**BIB-
LIOTEK
+ KULTUR-
HUS PÅ TOPPEN
DOMMERBETÆNKNING**

arkitektkonkurrence 2009

FORSLAG 4 VINDERPROJEKT KULTURHUS + BIBLIOTEK NV

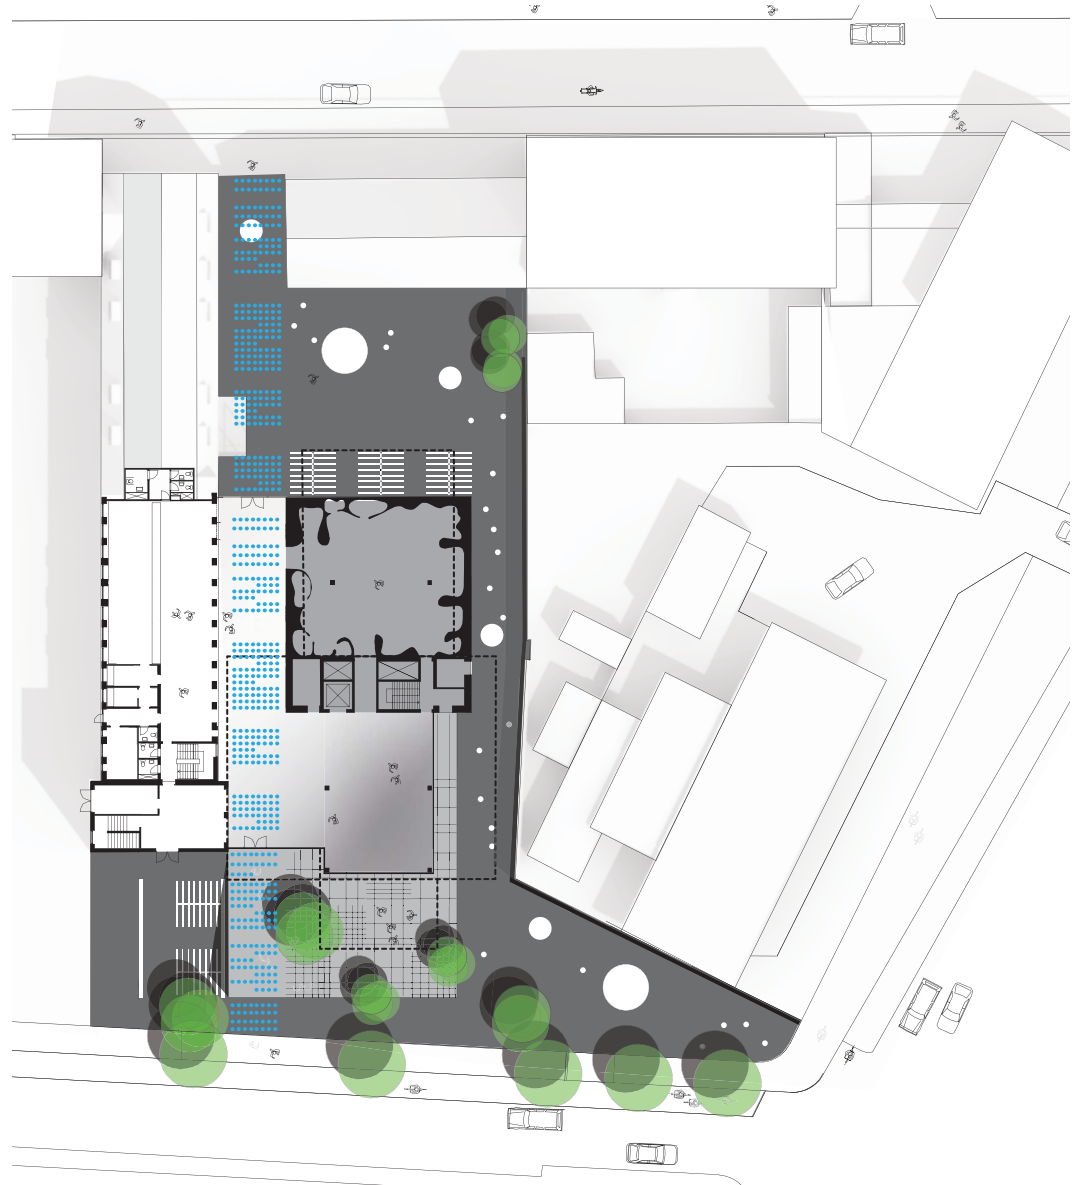
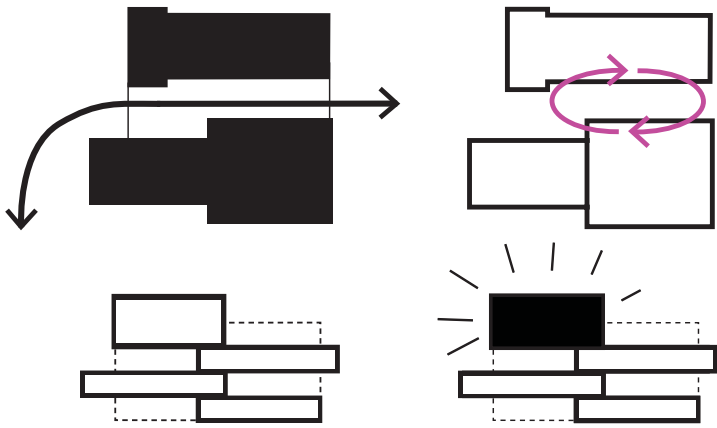
I det brede mellemrum mellem denne stabel og den eksisterende bygning, opstår i midten af det nye Bibliotek + Kulturhus en generøs foyer, der er åben i hele sin højde. Foyeren har hovedindgang mod Rentemestervej i syd, men er også åben mod Ungdomshuset i Nord. Projektet hører således til konkurrencens 'Passageprojekter'. Dette hovedgreb giver en umiddelbar sammenhæng mellem bibliotek og kulturhus, og skaber en åben og inviterende indgangssituation, hvor husets mange funktioner præsenterer sig på bedste vis for den nytilkomne, der let vil kunne aflæse bygningen og orientere sig i den.

Det primære arkitektoniske motiv - 'bogstabelen' - er tæt forbundet med den funktionelle opdeling i projektet, der er meget klar: 'Bøgerne' er relativt lukkede volumener, hvori funktionerne er fastlagte, og illustreret med forskellige, karakterfulde indretninger. I de arealer, der er mellem bøgerne og den eksisterende bygning, er placeret mere fleksible funktioner. Denne 'arbejdsdeling' mellem faste og fleksible zoner giver et godt udgangspunkt for en

Forslaget demonstrerer en særdeles god forståelse for den nye sammenhæng mellem bibliotek og kulturhus. Biblioteket melder sig allerede i stueetagen i kraft af et forslag om "det hurtige bibliotek", som bringer dele af bibliotekets funktioner fra de øvrige etager til stede i stuen. Også cafeen, der er udvidet i forhold til de nuværende forhold, findes i stuen, og der opstår en fin synergi mellem disse to funktioner og børnebiblioteket, der er indrettet i den nederste af stabelens 'bøger'.

Kulturhusets personalerum på 1. etage er placeret fint med hensyn til overblik over huset som helhed og hænger desuden godt sammen med den ungdomslounge og det mediatek, der er placeret lige overfor i 'stabelens' 1. etage. Der er ligeledes en fin kontakt til værkstederne fra 'det klassiske bibliotek' på 3. etage.

FORSLAG 4 VINDERPROJEKT - FORSAT

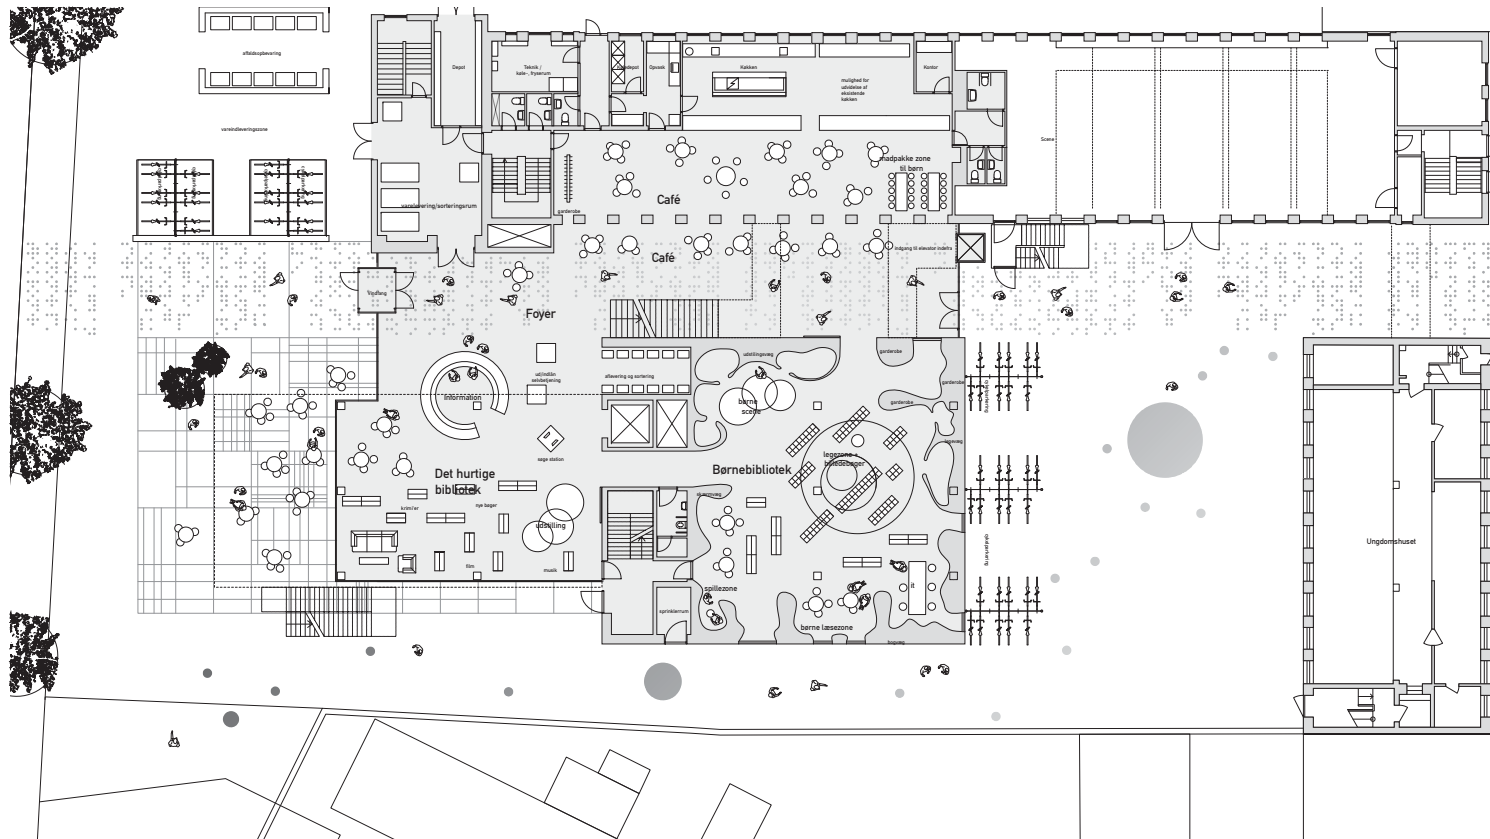
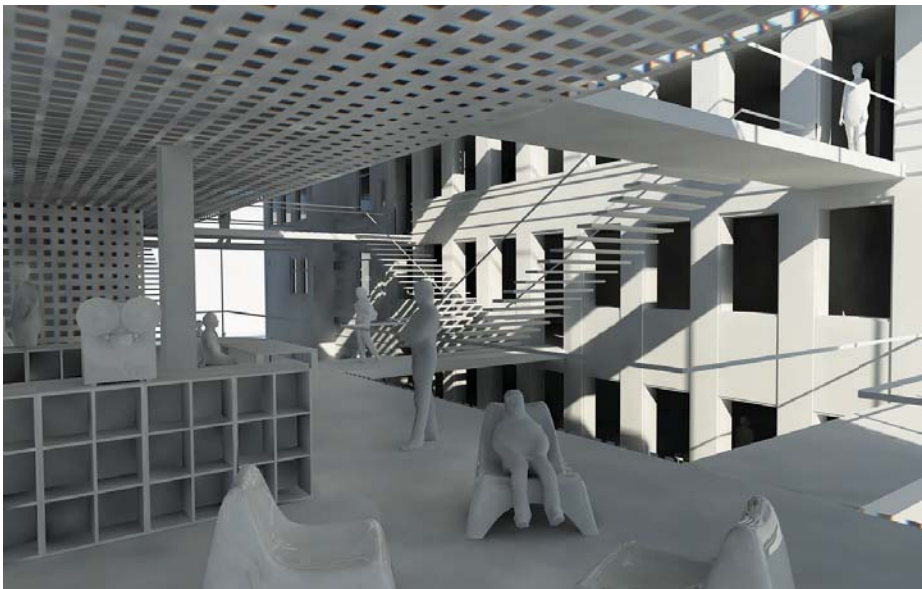
Forslag 4's indlysende kvaliteter som vartegn for området suppleres gennem alle projektets dele af en stor lydhørhed overfor, hvordan de forskellige funktioner og deres nye sammenhænge forløses bedst muligt. Enhver af bygningens mange forskellige brugere vil kunne føle sig velkommen i dette hus, der vil drage mange nysgerrige til sig. Hvert enkelt af bygningens hovedrum er overbevisende proportioneret, med gode dagslysforhold og velegnede forslag til indretning, materialer er valgt med omhu og med forståelse for den robusthed et hus med 'tryk' på kræver. Konzeptets billede af en stabel af indbyrdes forskudte bokse er forfulgt konsekvent, og der er en overbevisende overensstemmelse mellem æskernes ydre og indre.

Dommerkomiteen vurderer, at den viste udgraving af salens volumen er realistisk konstruktivt på baggrund af forslagens redegørelse om konstruktioner. Det er essentielt for forslaget, at den videre bearbejdning fastholder søjlernes placering inden for klimaskærmen.

Udvendige flugtvejstrapper, der er angivet på planerne, men ikke vist på forslagens visualiseringer, vil gribe afgørende

ind i bygningens udtryk og bør være genstand for den højeste opmærksomhed i den videre bearbejdning. Det er dog dommerkomiteens vurdering, at de udvendige flugtvejstrapper kan undgås ved en mindre ændring af de interne trapper, således at forslagens overordnede koncept og rumlige kvaliteter ikke kompromitteres.

Logistikken i forhold til transport til og fra salen med gear og andet udstyr er ikke optimal og skal være genstand for bearbejdning. Der skal findes en overbevisende løsning på, hvordan det øvrige hus lukkes af, når der er arrangementer i salen uden for bibliotekets/kulturhusets åbningstid.

Overdækningen af den foreslåede satellit-cafe i forbindelse med salen forekommer decideret urealistisk. Den vil kræve en omfattende bearbejdning for at kunne opføres, så dette rum fremstår med de kvaliteter, forslaget lover.

FORSLAG 5 KULTURHUS NV

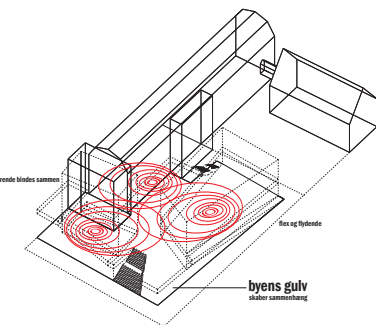
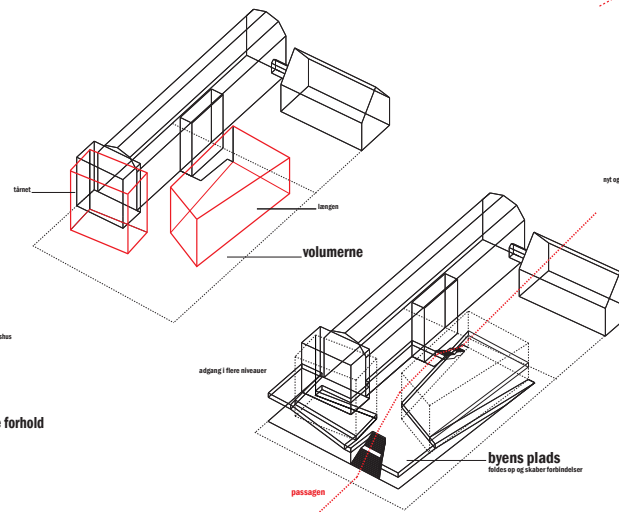
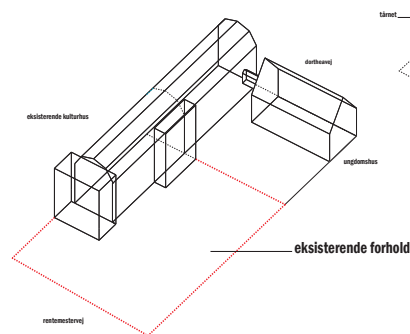
Forslag 5 placerer to selvstændige bygningsvolumener: 'Tårnet' og 'Længen' i forhold til den eksisterende bygning. De to nye bygninger og trappetårnet på den eksisterende bygning er alle beklædt med lyse plader i polycarbonat og glas. De tre bygninger bindes sammen i stueplan af en meget stor foyer - 'Gulvet' - der strækker sig gennem alle tre bygningers stueetager og mellemrummet mellem dem. Dette mellemrum er overdækket og kommer derved til at udgøre et helt nyt byrum i 1. etages niveau mellem de tre bygninger. Det urbane rum er forfinet med mange små detaljer til udforskning og opdagelse. To store trapper fra henholdsvis Rentemestervej og fra Dorteavej samt en rampe langs bygningens østfacade sikrer adgangen til den hævede plads. 'Pladsen på 1.' har udeservering for cafeen, plads til en personaleterrasse, et grovværksted, en terrasse for cinemateket og for studiepladser.

Forslaget skaber som de tre foregående et gårdrum mod Ungdomshuset, mens der mod syd er tale om en variation af terrasser og mere intime opholdsmuligheder i direkte forbindelse med bygningernes indre funktioner. Øst for bygningen mod Shell-grunden er der mulighed for passage. Mange af husets funktioner melder sig meget direkte i den udstrakte foyer: Ca-

feen, biblioteket, salen, personalezonen. Forslaget har prioriteret, at den besøgende 'møder huset med det samme'. Salen har primær adgang fra stueplan, men balkonen har desuden direkte adgang fra 'Pladsen på 1.'.

Biblioteket ligger primært i 'Tårnet' og integrerer en række møderum, der er tænkt i en slags 'projektudviklingsfaser'. I 'Længen' findes udover salen også to større møderum over cafeområdet. Værkstederne ligger primært i den eksisterende bygning. Mod vest findes en terrasse, med adgang fra Keramikværkstedet og flere af biblioteksfunktionerne.

FORSLAG 5 - FORSAT

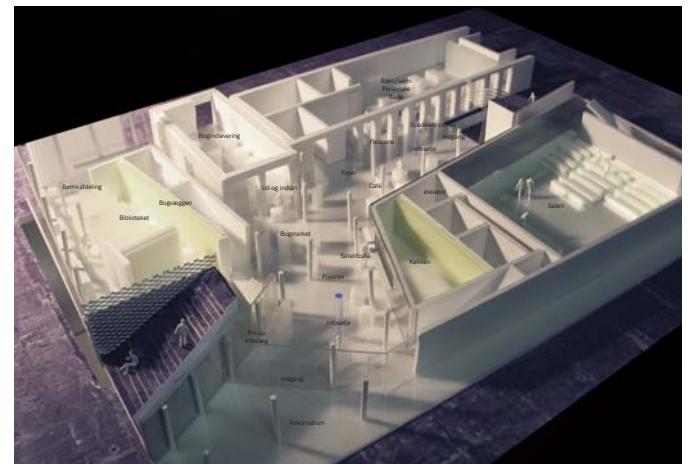
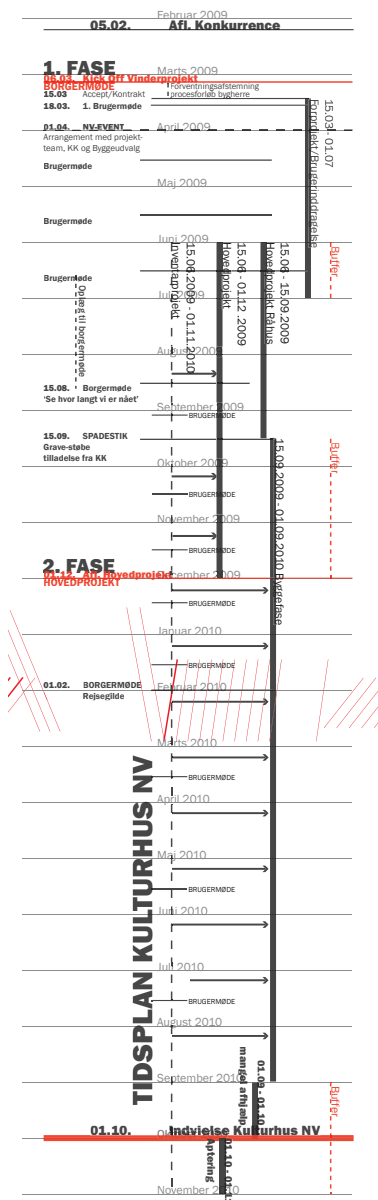
Sammenfatning og vurdering af forslag 5: Forslaget hører til de projekter, der tager afsæt i stedets egen skala og karakter og fortolker disse i et bygningsensemble med helt særegne bymæssige kvaliteter. Man kan sige, at forslaget forstår programmets ønske om 'ikon-karakter' mere som et spørgsmål om at forstærke og genskabe en bymæssig 'karakter' end om at tilføje 'ikon'.

Forslag 5 opnår med sit bymæssige greb at skabe mange forskellige relationer til området og mange indgange til det nye Bibliotek + Kulturhus. Herved opstår en stor mangfoldighed af rumligheder og 'ruter' gennem de tre bygninger. Det rum, der opstår mellem de tre bygninger, er en byrumsmæssig nyskabelse. Trekantsgrunden og Shell-grunden er sympatisk bearbejdet og vil forstærke forslagens sammenhæng med bydelen. Forslaget er smukt fremstillet, især skal fremhæves de fine antydninger i snit og facader af bygningernes stoflige egenskaber og skitsernes evne til at formidle et rum uden at overbestemme det.

Det er dog dommerkomiteens vurdering, at forslaget ikke formår at argumentere overbevisende for kvaliteter og muligheder ved den valgte bystrategi. 'Pladsen på 1.' kan opfattes som en lokal terrasse for de, der har et ærinde i kulturhuset og som kan komme til den i et flow indefra

Foyeren er arealmæssigt stor men har en relativt lav, generelt gennemgående loftshøjde. Den viste ovenlysskakt virker ikke overbevisende som primær dagslyskilde i det udstrakte foyerområde, der derfor nemt vil komme til at få karakter af kælder.

Forslagets løsninger og forslag til, hvordan de to funktioner kan integreres, virker generelt ikke overbevisende. Stueetagen samler visse biblioteks- og kulturhusfunktioner, men på de øvre etager bliver funktionerne mere og mere adskilte. De mange indgange er dysfunktionelt for biblioteksfunktionen, der ikke har tilstrækkelig mulighed for at overvåge de i øvrigt spredte biblioteksområder. Bibliotekets

rum er små og ligger spredt over flere etager, der hver vil kræve bemanning. Udover de praktiske og konkrete problemer med hensyn til tyverisikring, så skaber de mange indgange manglende overblik, og det forekommer svært - især for førstegangsbesøgende - at finde rundt i komplekset. Terrænforskellen på over en meter mellem forslagens indgang ved Rente-mestervej og den foreslåede indgang fra Dorteavej er ikke indarbejdet i projektet. Terrænforskellen vil have store konsekvenser for den tiltænkte flydende bevægelse mellem funktionerne i foyeren i stueetagen.
